Réponses à l'avis n° BFC-2023-3341 du  
1<sup>er</sup> février 2023  
de la Mission Régionale d'Autorité  
Environnementale de Bourgogne-  
Franche-Comté

*Projet de création d'une carrière alluvionnaire*

Pétitionnaire : Sablières de Gurgy

Communes de Beaumont, Chemilly-sur-Yonne et Gurgy (89)

Extrait du plan de remise en état (secteur petit Rû amont)

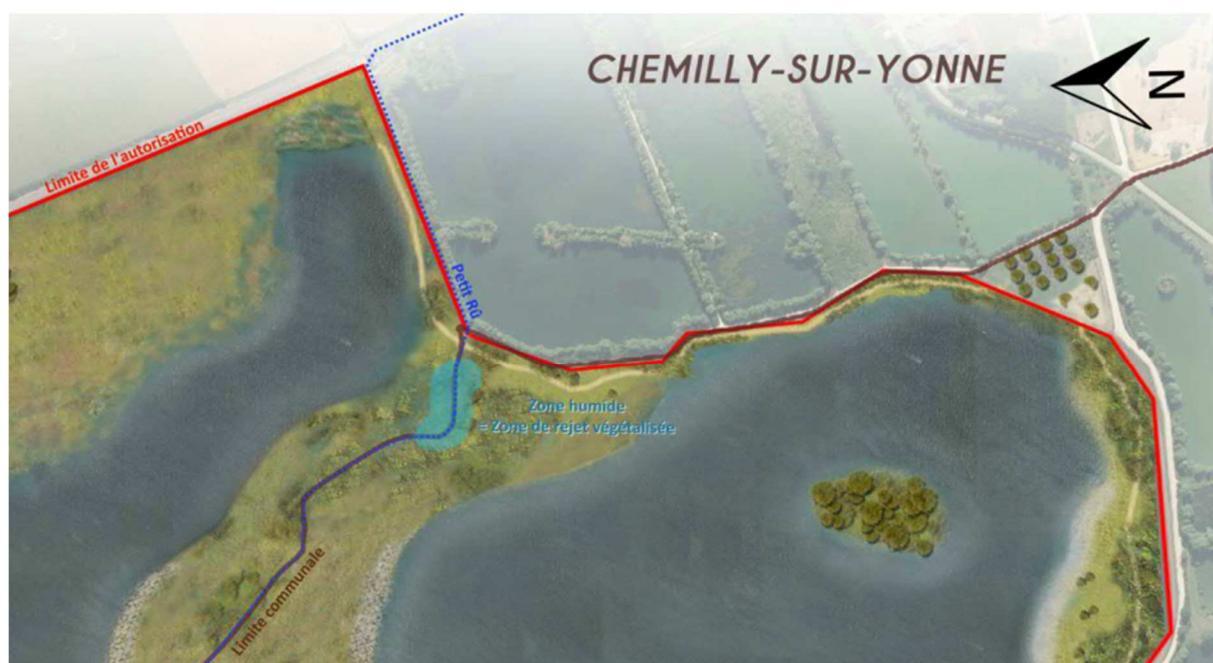
En phase exploitation, les eaux pluviales provenant des coteaux agricoles seront rejetées directement dans la nappe. **La MRAe recommande d'analyser le risque de pollution et de proposer, au besoin, des mesures ERC adaptées.**

A l'état actuel, les écoulements provenant des coteaux s'infiltrent partiellement au sein du Petit Rû (forte perméabilité des sols et présence de tronçons à contre-pente au niveau du ruisseau) et alimentent donc la nappe. En phase 1 de l'exploitation, le Petit Rû sera situé dans la zone d'extraction, les eaux pluviales provenant des coteaux rejoindront donc les plans d'eau de l'exploitation et donc in fine la nappe. Une certaine décantation et oxydation se produira sur ces eaux avant retour vers la nappe. Les incidences négatives du projet de carrière sur la pollution de la nappe alluviale en lien avec les eaux pluviales venant des coteaux agricoles rejetées directement dans la nappe seront donc limitées par rapport à l'état actuel. En revanche, la mise en place de la mesure de réduction **MR08 au début de l'exploitation de la phase 2** et avant les phases 3 et 4 (soit avant le rejet des eaux pluviales directement dans le plan d'eau et donc dans la nappe) tend à améliorer la situation existante et constitue une incidence positive du projet.

« Le projet de remise en état prévoit de favoriser sur certains secteurs la création de zones humides notamment dans la zone de reconstitution amont du petit Rû. Sur ce secteur amont, les zones humides reconstituées (notamment grâce à un profil topographique adapté et par la mise en œuvre de remblais moins perméables) et traversées par le petit Rû sont susceptibles de jouer le rôle de « zones de rejets végétalisées » favorisant l'amélioration de la qualité des eaux, en l'état de qualité médiocre qui arrivent par ce fossé au niveau de la zone de projet. »
